Metodický list ke znění článku normy

Norma: ČSN 73 0835

Problém: Volně vedené potrubí

Obrázek 1 – Příklad definovaný tazatelem

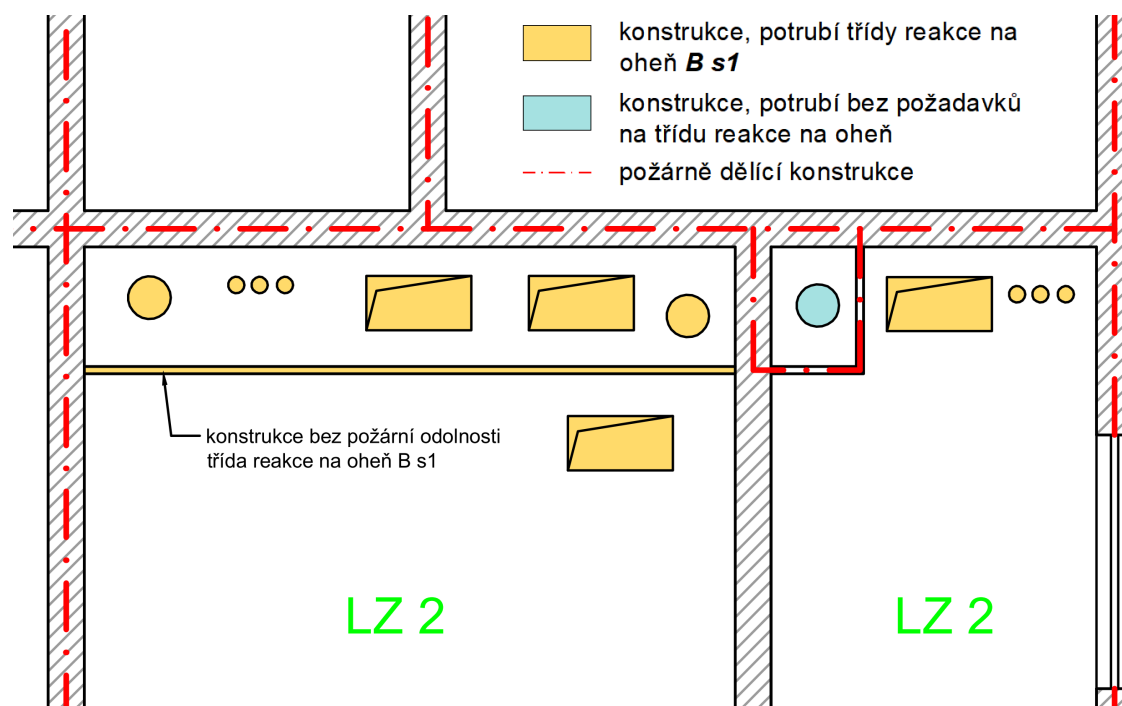
Volně vedené potrubí ve zdravotnických zařízení LZ2 a ústavů sociální péče, musí splňovat požadavky dle tabulky 1 ČSN 73 0835. Pod strop v požárním úseku LZ2 je tedy možné umístit volně vedené potrubí vodovodu nebo kanalizace pouze v případě, že bude materiál tohoto potrubí a případně i jeho izolace splňovat požadavek třídy reakce na oheň minimálně B-s1 (u objektů se třemi nadzemními podlažími).

Otázka ale zní – je nutné splnit výše uvedenou třídu reakce na oheň u potrubí (a případně jeho izolace), které je zavěšeno pod stropem a pod ním je instalován např. sádrokartonový podhled? Tzn. přestane být potrubí zavěšené pod stropem „volně vedeným potrubním rozvodem“, pokud jej zespodu zakryje podhled? Resp. přestane být potrubí zavěšené pod stropem „volně vedeným potrubním rozvodem“, pokud jej zespodu zakryje podhled s třídou reakce na oheň minimálně B-s1 (tj. v souladu s požadavkem uvedeným v prvním řádku výše uvedené tabulky). A ještě konkrétněji – může být nad sádrokartonovým podhledem s třídou reakce na oheň B-s1 instalováno plastové potrubí?

Za volně vedené rozvody se při řešení požární bezpečnosti nepovažují rozvody, které jsou od řešeného prostoru odděleny konstrukcí s odolností požární odolností nejméně **EI 30 DP1** se směrovou orientací určenou projektantem PBR. V požárně dělící konstrukci se mohou lokálně nacházet revizní otvory osazené požárními uzávěry dle požadavků ČSN splňující mezní stavy EW.

- Je nutné splnit výše uvedenou třídu reakce na oheň u potrubí (a případně jeho izolace), které je zavěšeno pod stropem a pod ním je instalován např. sádrokartonový podhled?

- **ANO je nutné splnit požadavky na třídu reakce na oheň**
- Tzn. přestane být potrubí zavěšené pod stropem „volně vedeným potrubním rozvodem“, pokud jej zespodu zakryje podhled?

- **Předpokládáme, že podhled nemá požární odolnost – jedná se o volně vedené potrubí**
- Resp. přestane být potrubí zavěšené pod stropem „volně vedeným potrubním rozvodem“, pokud jej zespodu zakryje podhled s třídou reakce na oheň minimálně B-s1 (tj. v souladu s požadavkem uvedeným v prvním řádku výše uvedené tabulky).

- **Předpokládáme, že podhled nemá požární odolnost – jedná se o volně vedené potrubí**
- A ještě konkrétněji – může být nad sádrokartonovým podhledem s třídou reakce na oheň B-s1 instalováno plastové potrubí?

- **Předpokládáme, že podhled nemá požární odolnost – nad podhledem nemůže být vedeno plastové potrubí nesplňující třídu reakce na oheň B s1**
